Fra: Magnar Tysseland <magnar@tyark.no>
Sendt: mandag 11. januar 2021 11:16
Til: Postmottak Alver
Kopi: Larissa Dahl
Emne: VS: rette teikningar på hus 01i sak 21/168
Vedlegg: A10-2 Situasjonsplan byggemelding.pdf; A20-01 Plan 1. Etasje.pdf; A20-02 Plan 2. Etasje.pdf; A30-01 Snitt A og B.pdf; A40-01 Fasade Nord og Vest.pdf; A40-02 Fasade Sør og Øst.pdf

Fra: Larissa Dahl <larissa.dahl@alver.kommune.no>
Sendt: Friday, January 8, 2021 9:17:56 AM
Til: Magnar Tysseland <magnar@tyark.no>
Emne: rette teikningar på hus 01i sak 21/168 må ettersendast

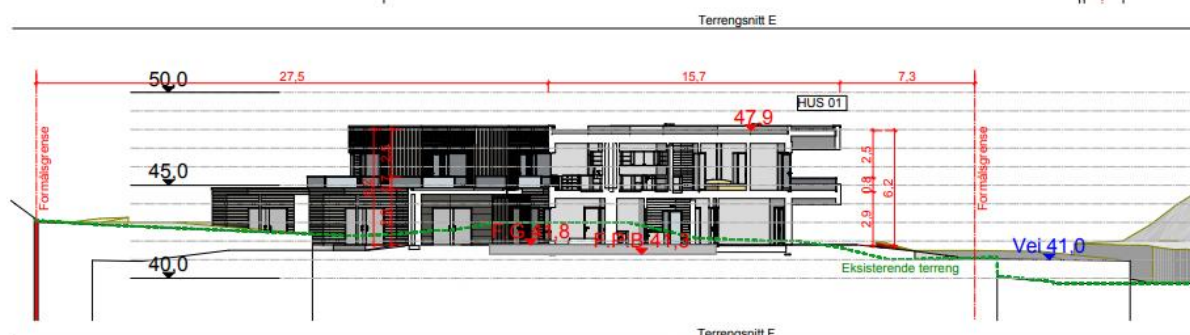
Ser at også Larissa er litt forvirra og ref. til feil tegning for hus 1
Ho skriver at fg = 41.6 – men dette var 41.8 (jfr snitttegning under)

Vil du jeg skal lage helt nye søknadstegninger? Kan ikke helt se hva hun mangler hvis det var det du la ved her i mailen som du sendte inn....

Hei, det er rot med teikningar, ser eg. Du sendte fasadeteikningar for hus 04 i steden for hus 01. Se gjennom dine vedlegg som du har sendt til oss. Det som vi har godkjent tidligere i 2017 for hus 01 var kote planering +41,3, kote ferdig gulv +41,6 mønehøyde kote +47,9 nedenfor:

Du har sendt hus 04 med kote planering + 41,58, møne kote på +48,24. Sendt rette teikningar på saka med kopi til meg. Eg legger ved det som ble godkjent i 2017 for hus 01 her.

Som sagt pr telefon er detalj no utført og møne som godkjennt er + 5 cm = 47,95

Ut fra godkjennt rammeløyve fra 2017 var dette 47.90 med avvik +/- 20 cm
